DIREZIONE GENERALE ARCHEOLOGIA, BELLE ARTI
E PAESAGGIO
SERVIZIO V

Oggetto: **[ID_VIP: 8252]** SS 675 Umbro-Laziale. "Sistema infrastrutturale del collegamento del porto di Civitavecchia con il nodo intermodale di Orte. Tratta Monte Romano Est - Civitavecchia. 1° stralcio Monte Romano Est - Tarquinia". Istanza di aggiornamento della VIA di cui al decreto n. DEC/D5A/2004/198 del 18.03.2004, ai sensi dell'art. 23 del D.lgs. 152/2006, integrata con la Valutazione di incidenza, ai sensi dell'art. 5 del DPR 357/1997 e Verifica del Piano di Utilizzo Terre, ex DPR 120/2017, art. 9. Proponente: ANAS SpA.

Richiesta di integrazioni documentali

Fig. 1 Interventi Svincolo Monteromano

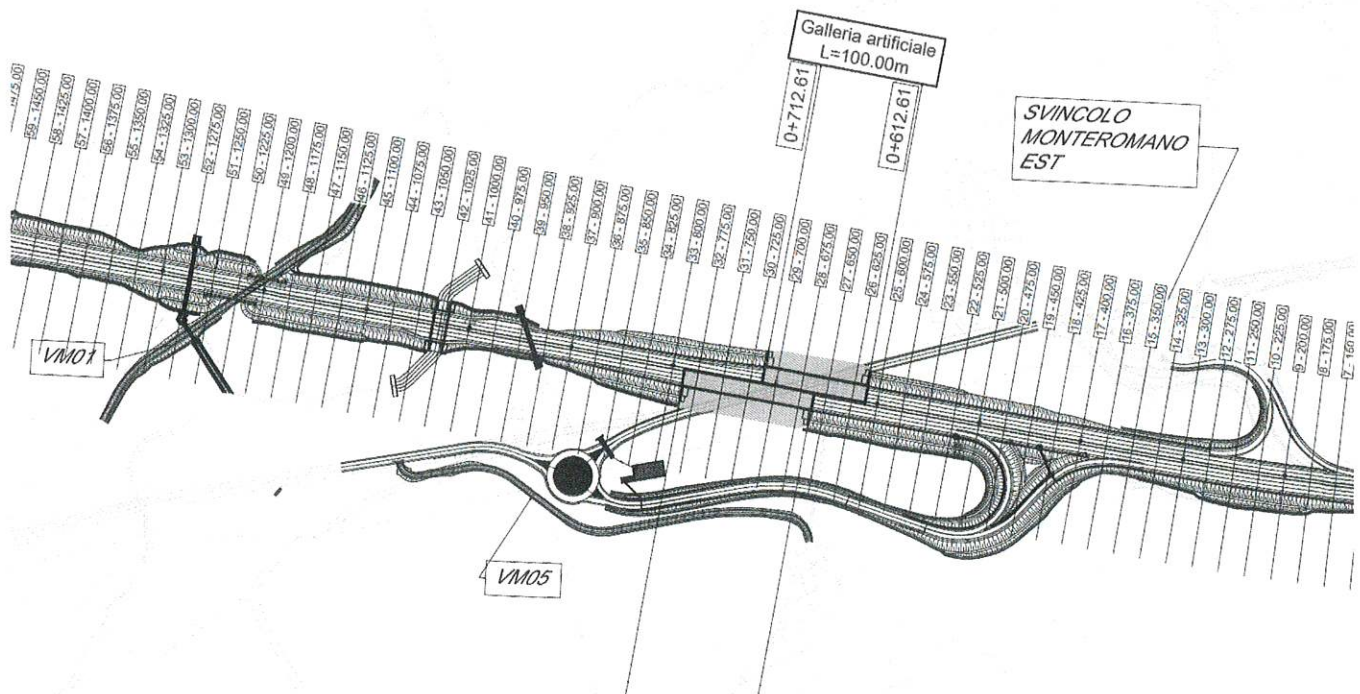
Entrando nel merito delle opere previste, si sottolinea in particolare la situazione rilevata in sede istruttoria con riguardo agli interventi relativi allo svincolo di Monteromano Est (rif. Fig.1), che risulta particolarmente critico, anche in relazione alle interferenze con i beni tutelati come di seguito specificato:

"Fosso Lavatore" (c056 0383)

- Porzione del tracciato principale a doppia carreggiata dalla progressiva 35 alla 55;
- viabilità di cantiere: "area di occupazione Temporanea AT.01"
- Porzione della viabilità VM05
- ST01 Sottovia
- VM01 - Viabilità
- TS04 - Tombino Scatolare VS01 (l=15 m)
- TM01 - Ponticello Fosso Lavatore (12x6 m)
- TS02 - Tombino Scatolare (2x2 L=45m)

- **Fosso (c056_0383A)** parte iniziale del tratto Est del tracciato
- **aree boscate**
 - Parte del tracciato principale con doppia carreggiata approssimativamente dalla progressiva 42 alla 50
 - TM01 - Ponticello Fosso Lavatore (12x6 m)
 - TS02 – Tombino Scatolare e opere accessorie (2x2 L=45m)

- il progetto risulta particolarmente complesso e sovra-strutturato in corrispondenza dello Svincolo di Monteromano est, si ritiene che l'insieme delle opere progettate relative oltre alla realizzazione del tracciato del primo stralcio della SS 675, anche della viabilità di raccordo con la viabilità locale esistente (rampe, bretelle, rotatorie, sottopassi, ecc.) sia fortemente impattante nei confronti del corso d'acqua tutelato denominato “Fosso Lavatore” e della sua fascia di rispetto, e che, pertanto, risulti difficilmente assorbibile da parte del contesto tutelato nell'attuale configurazione di progetto, nonostante la previsione di misure di mitigazione che non si ritengono adeguate a bilanciare la portata delle trasformazioni;

- e) Di presentare un approfondimento progettuale delle opere ricadenti nella fascia di rispetto del "Fosso Lavatore" (c056_0383) e nelle aree boscate al fine di individuare alternative progettuali che possano semplificare, diminuendone il numero e la complessità, le opere previste per lo svincolo di Monteromano est, comprensivo della viabilità di raccordo, sottopassi, rotatorie, rampe, viabilità locale.
